О соответствии пешеходной инфраструктуры нового аэровокзального комплекса на предмет обеспечения соответствия требованиям принципа универсального дизайна на путях движения пассажиров в части безопасности и доступности для маломобильных групп населения.

Заседание рабочей группы
«Качество дорожной сети и обеспечение транспортной
доступности населения».

Докладчик:
Валерий Мозолевский,
генеральный директор Ассоциации «Сахалинстрой»

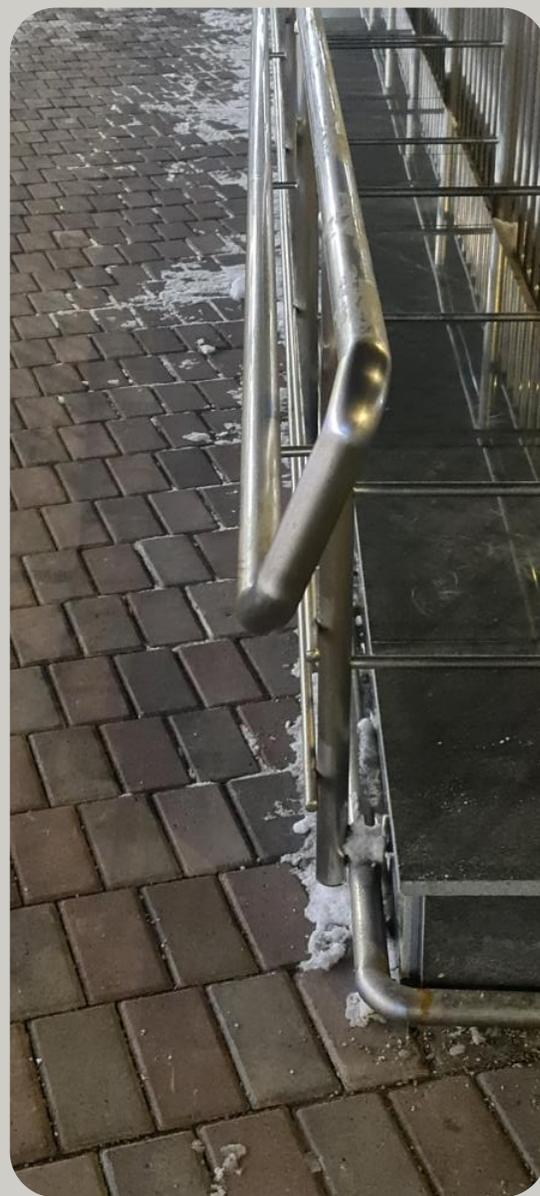
Пассажиры принимают сооружение за пандус, но это не пандус!

Уклон данного сооружения - 30 градусов, при норме 3 градуса у пандуса.

- Либо кольцевое ограждение с четырёх сторон, чтобы каждый марш наружной лестницы имел ограждение с двойными поручнями по обеим сторонам и при этом закрыть возможный вход (въезд) на что-то подобное пандусу.
- Либо сделать одну широкую лестницу вместо двух узких.

Отсутствуют поручни с одной стороны у стенки и нет закольцованного ограждения и поручней вокруг наклонного пространства между лестничными маршами.

Поручни должны быть в одной плоскости по вертикали

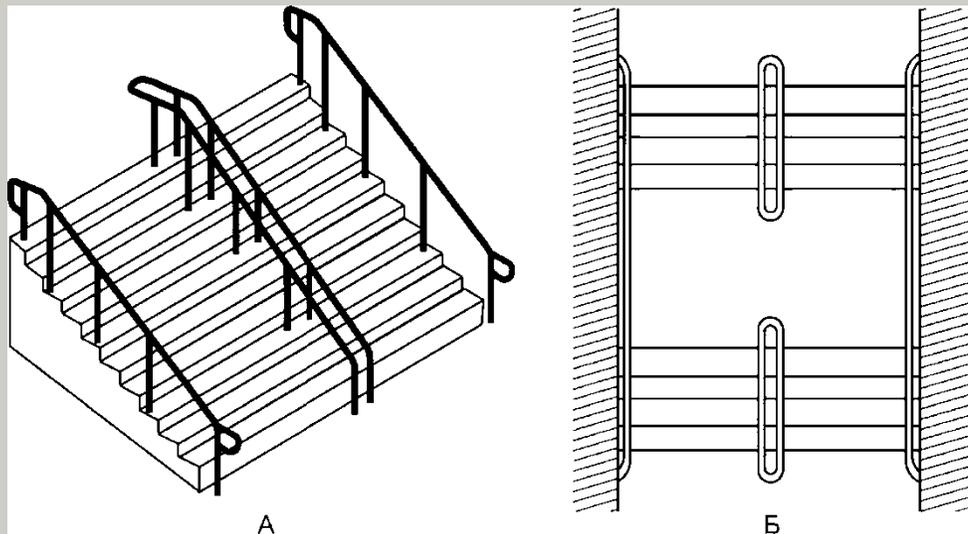
- ❑ Опасно — нет двойных поручней по обеим сторонам лестничного марша на высоте 700 и 900 мм (для взрослых и детей).
- ❑ На промежуточных площадках необходимо применить плитку, отличную по цвету от цвета ступеней, чтобы пассажир сверху видел архитектуру лестницы из трёх частей.
- ❑ Кроме того, первые и последние ступени каждого марша лестниц должны иметь накладки (маркеры) ярко-жёлтого цвета.

Нет обозначений первых и последних ступеней в каждом марше. Цвет «проступей» и площадок одинаков, что вводит в заблуждение пешеходов. Высота пластикового ограждения 120 см. Поэтому необходимо устраивать поручни на высоте 90 -70 см, закольцевав их вверху и внизу.

Поручни и ограждение должны быть у каждого лестничного марша.
